Deres ref.: 201708617-10  
Vår saksbehandler: Are Eriksen

## MERKNADER TIL FORSLAG TIL TILTAKSLISTE FOR BYROM I OSLO S-OMRÅDET

Oslo Elveforum og Miljøforeningen Akerselvas Venner har følgende merknader til PBE, EBY, BYM og VAVs forslag til tiltaksliste for byrom i Oslo S-området, med deler av Vaterland og Grønland:

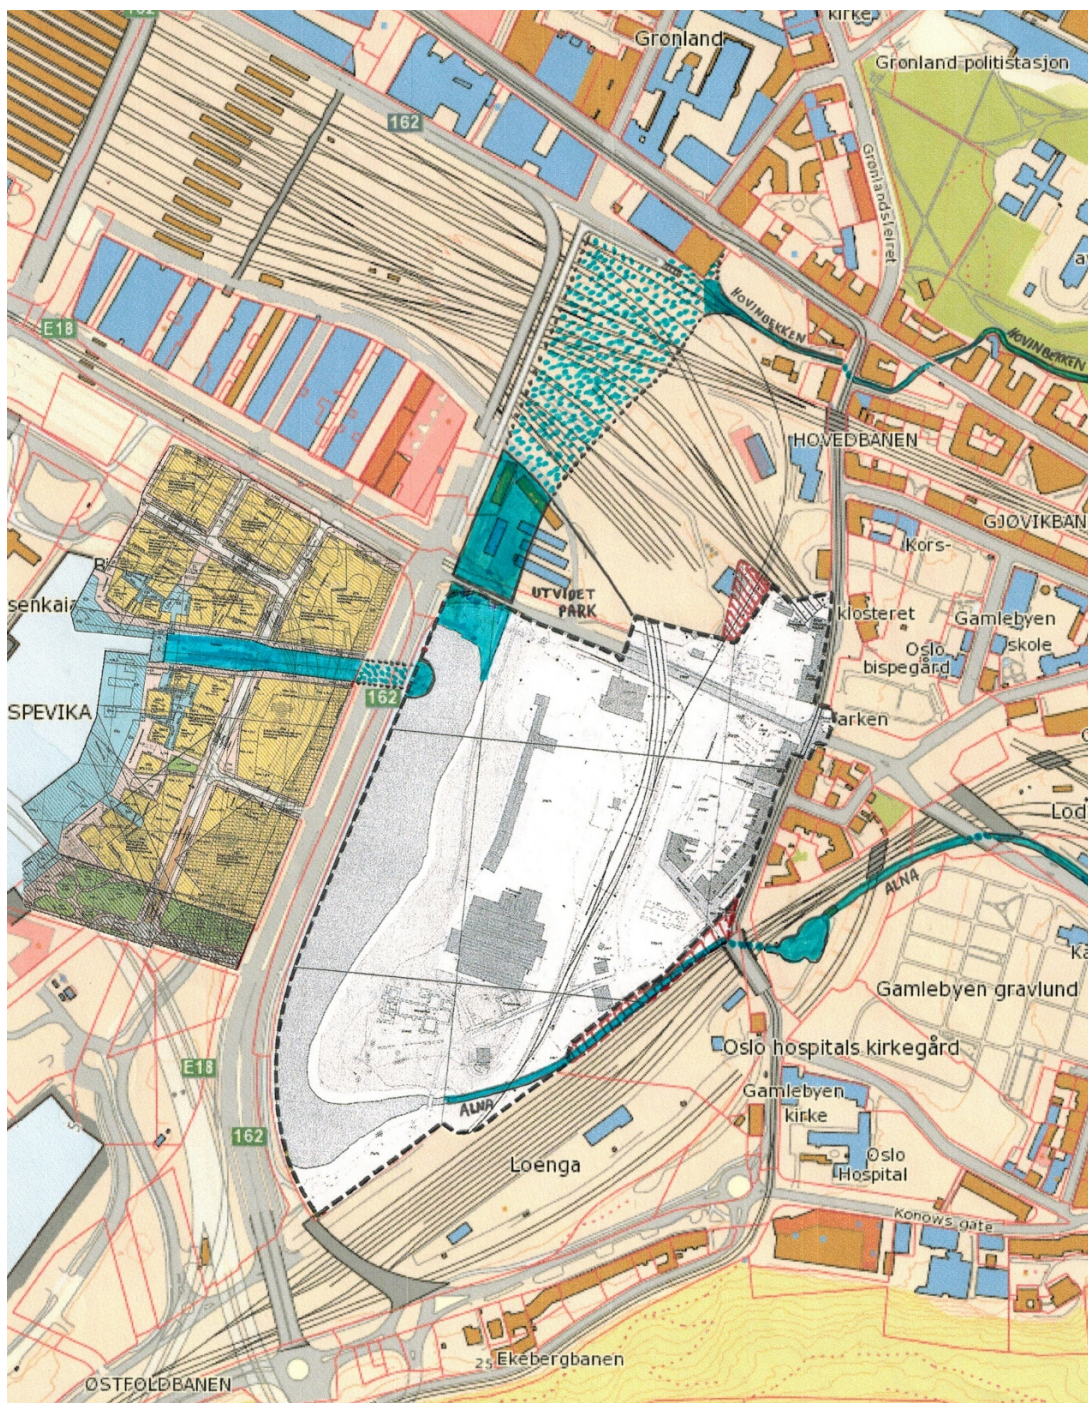
I det minste burde det ha vært presentert alternative forslag til utforming av mange av byrommene basert på et alternativt hovedgrep med Nylandsveien/Nylandsbrua fjernet på hele strekningen fra Hausmanns gate til Dronning Eufemias gate, begge rampene revet, og uten ny bussterminal over jernbanesporene. Da ville tiltakslista også ha inneholdt nye byrom, slik som byrommet under dagens Nylandsbru fra sørsiden av sporområdet til Dronning Eufemias gate.

Dermed kunne det første av de fire hovedgrepene som er lagt til grunn i arbeidet med tiltakslista, samtidig ha blitt utvidet til at «Akerselva gjenåpnes både opp til og ned til sporområdet». Det ville da ha blitt mulig å realisere dette hovedgrepet på en god måte, dvs. på en helt annen måte enn det som fremgår av tiltakslistas overordnede anbefalingskart og kartene for byrom 04, 22 og 44.

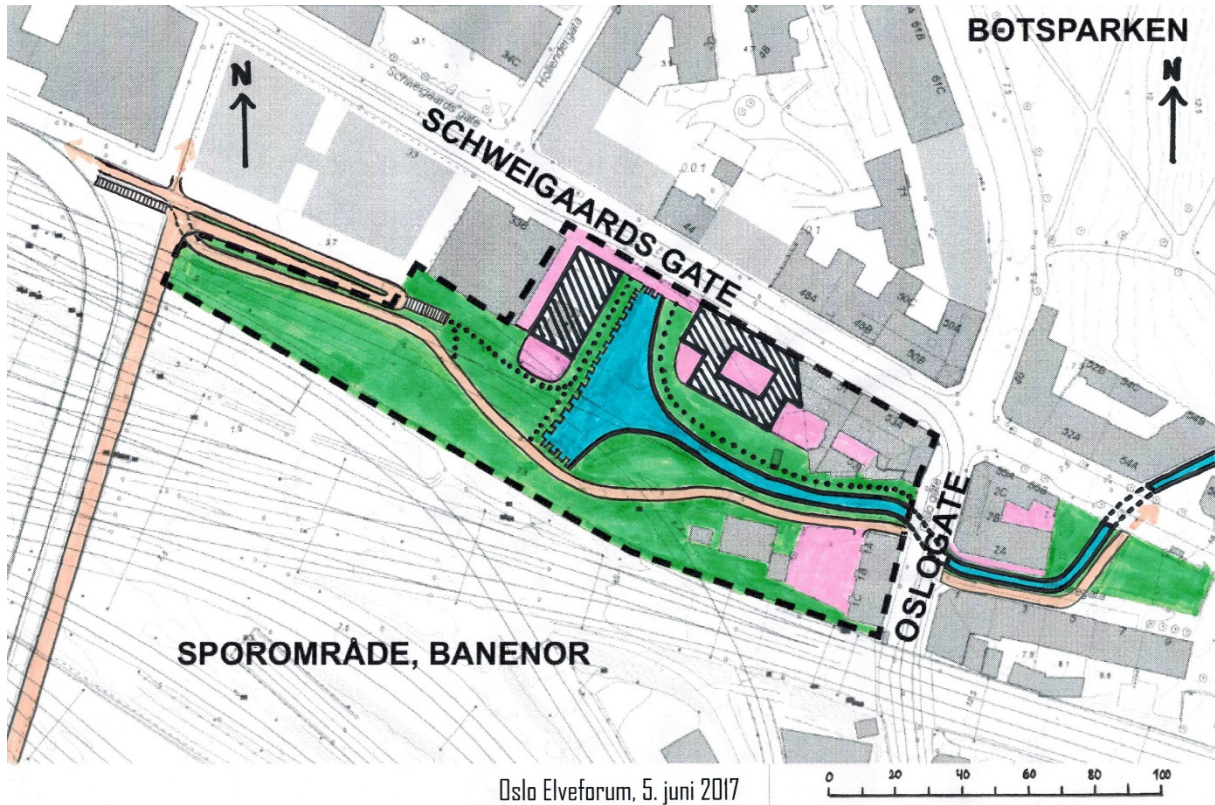
Løsningen for Hovinbekken i partiet nedenfor Oslo gate ble konkretisert og meislet ut mer i detalj i vårt innspillsbrev av 5. juni 2017 (PBE-sak 201615016, dok. 25) ved oppstart av detaljregulering for Schweigaards gate 35–51 mfl. Løsningen, med et bredt grøntdrag og turvei langs den gjenåpnede Hovinbekken, vannspeil der vannet forsvinner ned i eksisterende kulvert og ledes videre ut i fjorden via Akerselva, og trapp fra øst opp til gang- og sykkelveien langs østsiden av Nordenga bru, ble illustrert på følgende måte:

Anbefalingene for byrom 05 i Byromskatalogen følger langt på vei opp våre ideer fra 2015 og 2017. Forslaget om en bred blågrønn struktur og en god gangforbindelse (s. 21) er helt i tråd med vårt ønske, selv om den viktige trappa fra øst opp til sykkelrampa mangler blant anbefalingene for byrom 05. Det kan synes som om det er lagt inn et vannspeil i byrom 05 (jf. det blå rektangelet med tre hvite prikker som det ikke fremgår av tegnforklaringen hva er), men noe vannspeil er ikke omtalt i teksten. Av det utydelige kartet for byrom 05 synes det å fremgå at Hovinbekken ikke er koblet på vannspeilet (det blå rektangelet), men er tenkt å renne sør for vannspeilet på sin vei mot Akerselva.

For den historiske fortellingen er det helt avgjørende at Hovinbekken renner ut i vannspeilet, og at vannet fra vannspeilet forsvinner ned i kulverten slik at man opplever det som om vannstrengen er brutt. Litt vest for vannspeilet har vi imidlertid ingenting imot at det etableres en åpen løsning for håndtering av overvann, og heller ikke at løsningen får form av en liten bekk som ledes vestover mot Akerselva, men da med en vesentlig mindre vannmengde enn Hovinbekken har øst for vannspeilet. Den lille bekken vest for vannspeilet bør da selvsagt heller ikke kalles Hovinbekken.

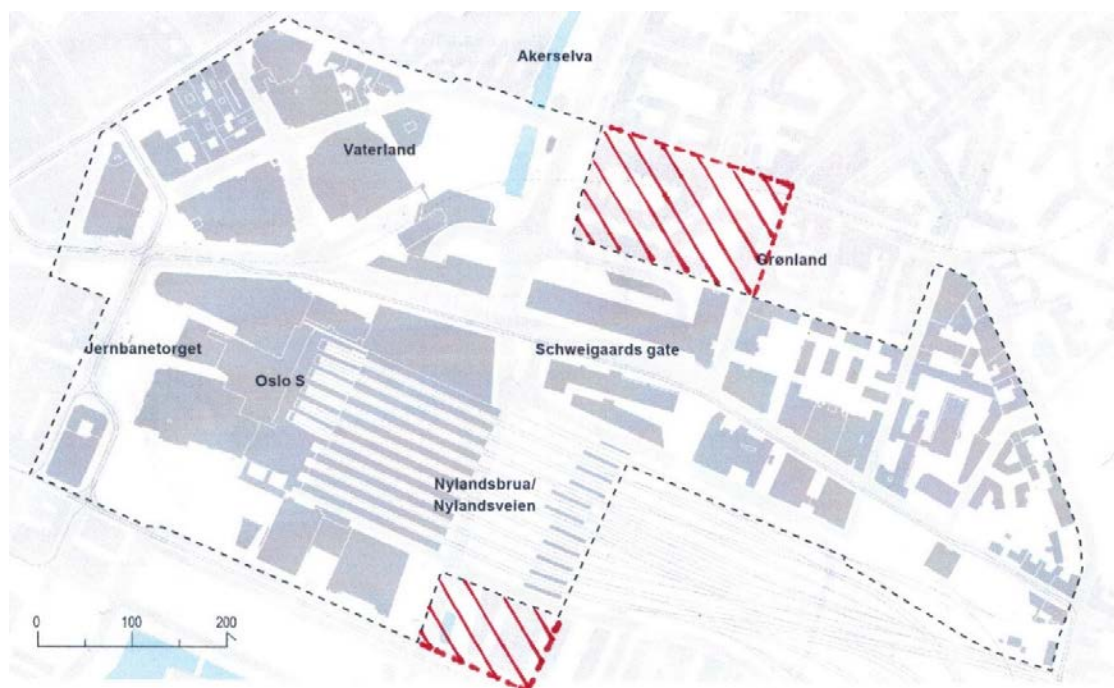
Det er svært viktig at vegglivet mot vest for den nye bygningsmassen legges slik som vist på kartet for dette byrommet (Byromskatalogen, s. 115), dvs. i flukt med vegglivet for Olafiagangen 1, 3, 5, 7, 9 og 11, Smalgangen 1 og Schweigaards gate 15 (Tolldirektoratet), og ikke lenger ut mot Akerselva. Dette er nødvendig for å få tilstrekkelig bredde til et godt grøntdrag med turvei mellom Akerselva og den nye gata i forlengelsen av Lakkegata.

Vi har stor sans for forslaget om rause offentlige uterom ikke bare mot Akerselva i vest, men også mot Schweigaards gate i sør i form av en «smalpark» – et grønt aktivitetsområde (s. 115 og 73), men her vil man trolig ikke kunne få både i pose og sekk. Eierne av Galleri Oslo vil komme til å kreve en høy utnyttelse av den gjenværende delen av eiendommen som kompensasjon for å rive Galleri Oslo og holde Akerselvas østre og vestre bredd fri for ny bebyggelse.

Skal det være noen som helst mulighet for å holde byggehøyden for den nye bygningsmassen så lav som illustrasjonen på s. 33 i tiltakslista viser (den hvite bygningen), vil «Smalparken» måtte ofres. Det er tross alt bedre enn å ofre grøntarealene ut mot Akerselva. Vi anbefaler følgelig at «Smalparken» droppes i byrom 47 og byrom 27, eventuelt gjøres enda smalere enn vist på kartene for disse to byrommene. Eiernes mulighetsstudie legger opp til å bygge langt høyere enn det som er vist på illustrasjonen i tiltakslista, ja også betydelig høyere enn kommuneplanens maksimale byggehøyde på 30 m for dette området.
